柏崎刈羽原子力発電所5号炉 審査資料	
資料番号	KK5PLM-01 改1
提出年月日	2019年8月8日

柏崎刈羽原子力発電所5号炉
審査会合における指摘事項の回答
(共通事項)

2019年8月8日
東京電力ホールディングス株式会社

柏崎刈羽原子力発電所5号炉 審査会合における指摘事項の回答一覧表

図 抽出フロー

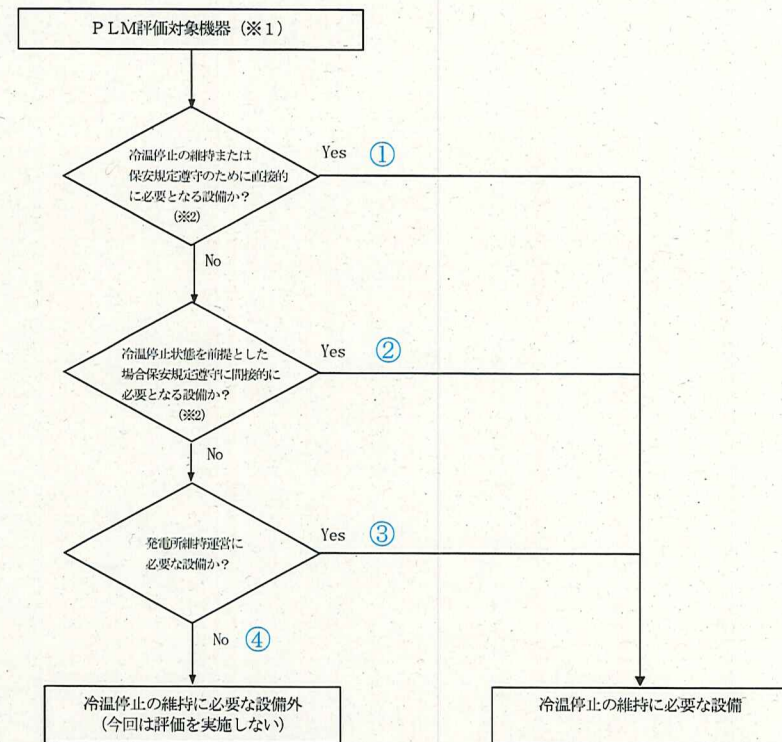
○ MSIV, PLRポンプ (ケーシング) 等, 冷温停止の維持に必要な機器の抽出の考え方について

- 柏崎刈羽5号炉の高経年化技術評価の対象は、重要度分類指針上の重要度分類クラス1, 2及び3の安全機能を有する機器・構造物のうち、冷温停止の維持に必要な機器及び構造物（保安規定で定義されている「原子炉モードスイッチが燃料取替又は停止及び照射燃料の移動に対して要求される設備」並びに「運転モードによらず要求される設備」及び「発電所維持運営に必要な設備」）を抽出した。抽出フローを図に示す。

- RHR, HPCS, LPCSポンプ：保安規定遵守のために直接的に必要。①
- HPCSディーゼル補機冷却水ポンプ：保安規定遵守のために間接的に必要。②
- PLR系弁（バウンダリ）：保安規定遵守に必要ではない。ただし、冷温停止維持のバウンダリとなるため、発電所維持運営に必要。③

- MSIV：保安規定遵守に必要ではなく、冷温停止の維持状態では蒸気は発生しないことから発電所維持運営に必要ではない。④
- PLRポンプ：保安規定遵守に必要ではなく、冷温停止維持のバウンダリ外（炉水は内包していない）となるため、発電所維持運営に必要ではない。④
